**INFORME DE HITO DE CONTROL**  
**N° 19230-2021-CG/GRTB-SCC**

**“INSTALACIÓN DEL SERVICIO DE PROTECCIÓN CONTRA LAS INUNDACIONES EN LAS LOCALIDADES DE LA PALMA – CANARIO II, MARGEN IZQUIERDA DEL RÍO ZARUMILLA (PROG. 0+120 – 11+550) EN LOS DISTRITOS DE PAPAYAL Y AGUAS VERDES, PROVINCIA – ZARUMILLA – TUMBES”**

**HITO DE CONTROL N° 3 – EJECUCIÓN DE OBRA AL 7 DE SETIEMBRE DE 2021**

CUADRO N° 03  
TRAMO VERIFICADO CUYO PROMEDIO DEL ESPESOR DE LA CAPA N° 20 DEL DIQUE ES MAYOR A 0,20 Y 0,30 M

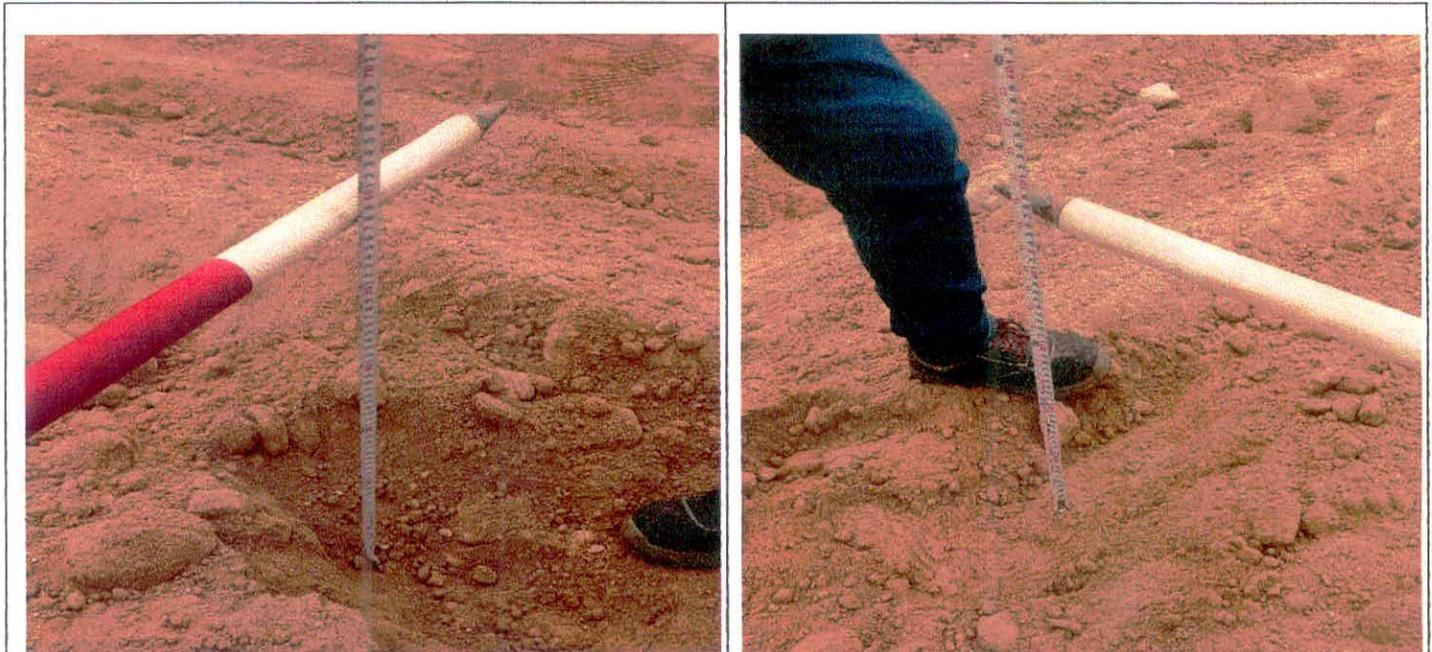
Tal como se ha indicado, a partir de los trabajos de levantamiento topográficos realizados por la comisión de control, se obtuvieron los niveles de colocación de la capa n.° 20 de material de préstamo y material propio mejorado que fue colocada en el cuerpo del dique, se obtuvieron resultados superiores a los establecidos en las especificaciones técnicas del adicional n.° 1<sup>5</sup>, tanto en el lado izquierdo como el derecho del dique, tal como se detalla en el siguiente cuadro:

Estando a lo antes mencionado, se advierte, que el Contratista no viene cumpliendo con colocar la capa n.° 20 con espesores de 20 y 30cm para las partidas "03.03 Relleno compactado para talud de dique con material de préstamo" y "03.04 Relleno compactado para dique con material propio mejorado", tal como lo establece las especificaciones técnicas del adicional n.° 1, en un tramo de 140m que abarca desde el km 5+520 al km 5+660, tal como se evidencia en las siguientes imágenes:

POZA DE DISIPACIÓN UBICADA EN EL KM 0+501.52

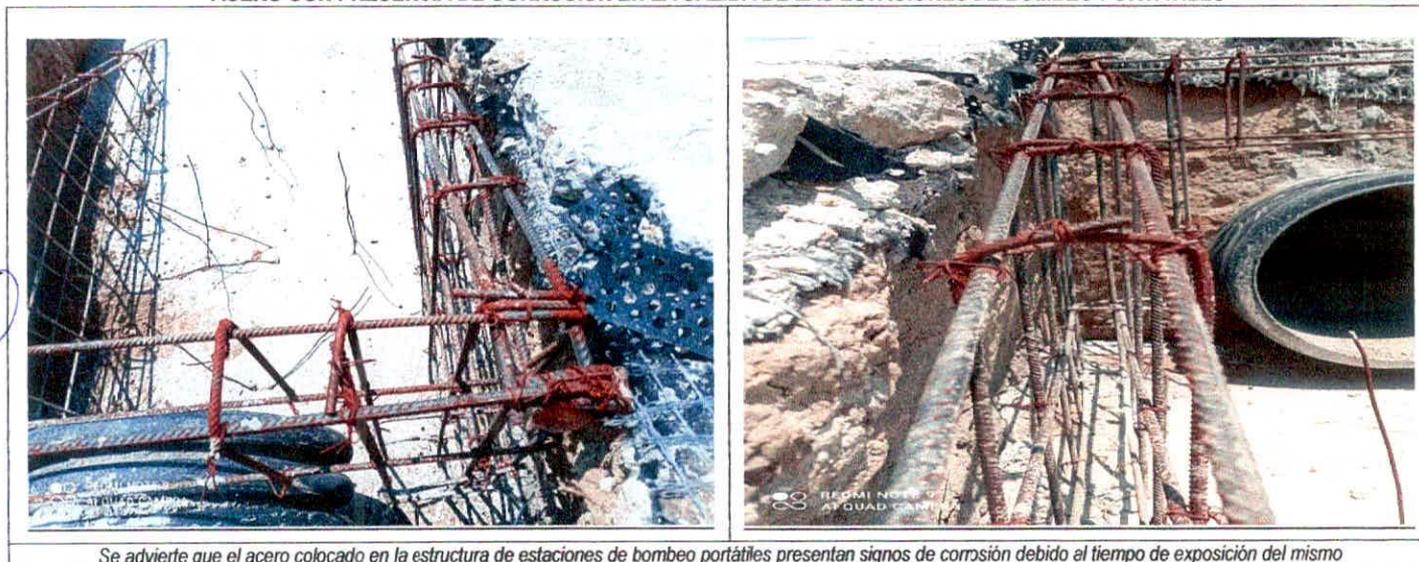
Se aprecian las perforaciones realizadas a la losa de fondo cuyo diámetro es de 1/2" con una profundidad de 15 cm, lo que expone a la estructura a la filtración de agua al cuerpo del dique

FOTOGRAFÍAS N°S 09 Y 10  
ACERO COLOCADO EN LA ESTACIÓN DE BOMBEO PORTÁTIL DEL KM 0+501.52

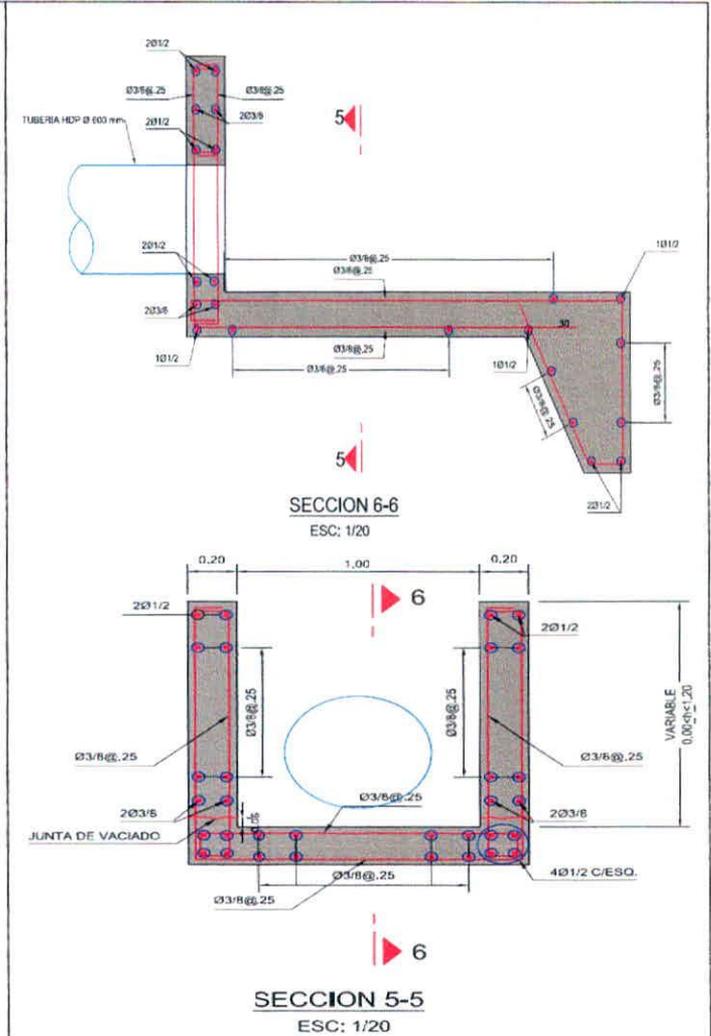
Se advierte que la distribución del acero no es uniforme, y presentan espaciamientos desde van desde 0.48m hasta 0.60m, valores que superan lo establecido en los planos del expediente técnico

Se muestra el corte de la sección 6-6, del plano "ENTREGA DE ALUVIALES Y TOMA DE RIEGO – ESTRUCTURAS", lamina: DR-MI-P-EPR-02, del expediente técnico en la cual se muestra que la distribución del acero debería ser cada @ 0.25m

En ese sentido, la comisión de control tomó como referencia el plano "Entrega de aluviales y toma de riego – Estructuras", Lamina DR-MI-P-EPR-02, del Expediente Técnico, el cual indica que la distribución del acero en los muros de las cajas de salida debería ser cada 25 cm; no obstante, se corroboró que este fue colocado con separaciones que oscilan entre 48 a 60 cm.

**IMAGEN N° 11**  
**CRONOGRAMA DE EJECUCIÓN DE LA PARTIDA 03.06 RELLENO CON AFIRMADO**

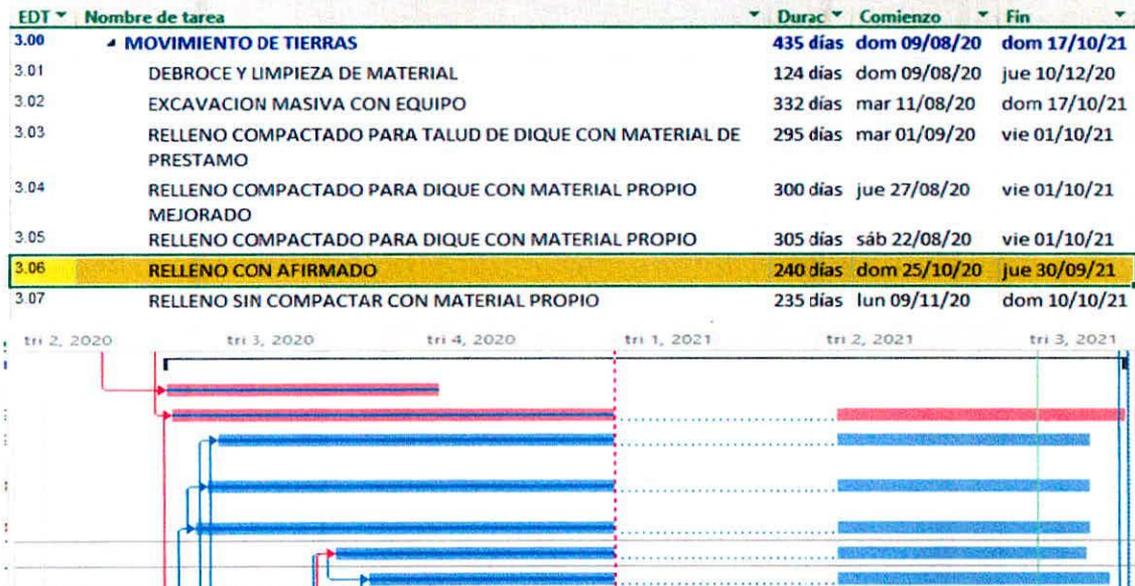
- En relación a la partida 03.06 Relleno con afirmado, esta debió iniciarse el 25 de octubre de 2020 y concluir el 30 de setiembre de 2021, como se visualiza en la imagen siguiente:

**IMAGEN N° 12**  
**CRONOGRAMA DE EJECUCIÓN DE LA PARTIDA 05.04 ENTREGA DE PLUVIALES AL RIO**

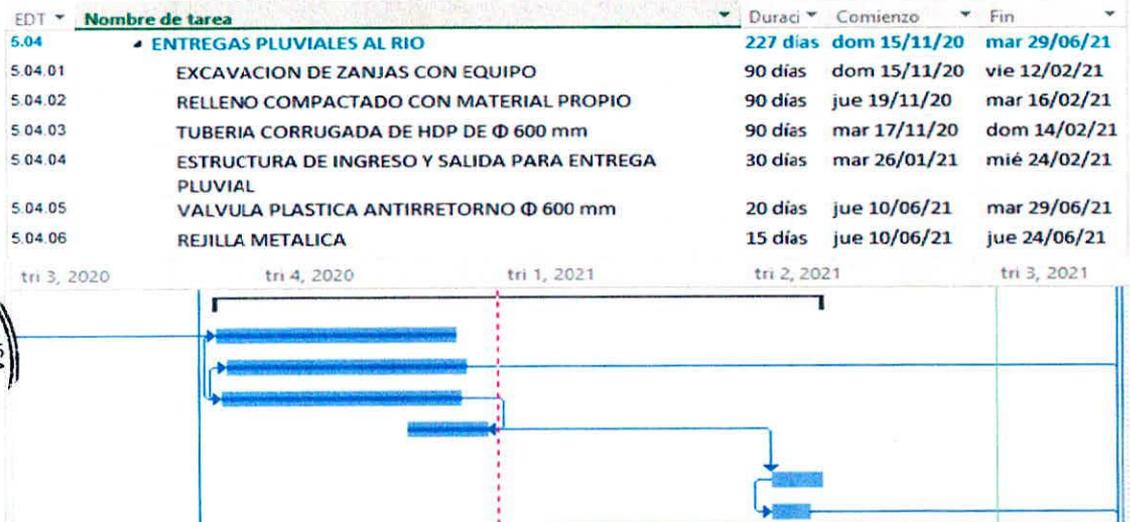
- En relación al componente "05.04 Entrega de Pluviales al río", debió iniciarse el 15 de noviembre de 2020 y concluir el 29 de junio de 2021, como se visualiza en la imagen siguiente:

**IMAGEN N° 13**  
**CRONOGRAMA DE EJECUCIÓN DE LA PARTIDA 06.00 REPOSICIÓN DE OBRAS EXISTENTES**

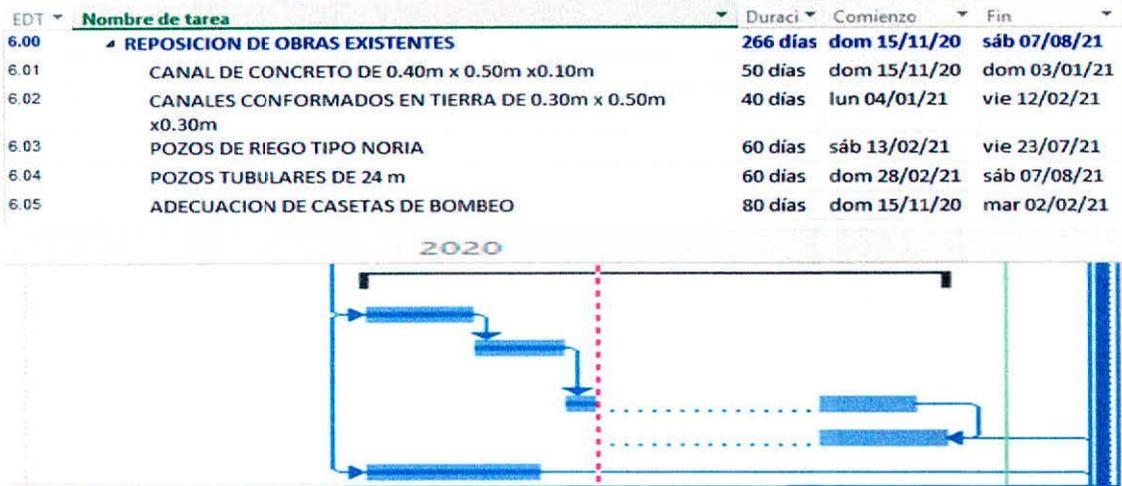
- En relación al componente "06.00 Reposición de obras existentes", precisa que debió iniciarse el 15 de noviembre de 2020 y concluir el 07 de agosto de 2021, como se visualiza en la imagen siguiente:
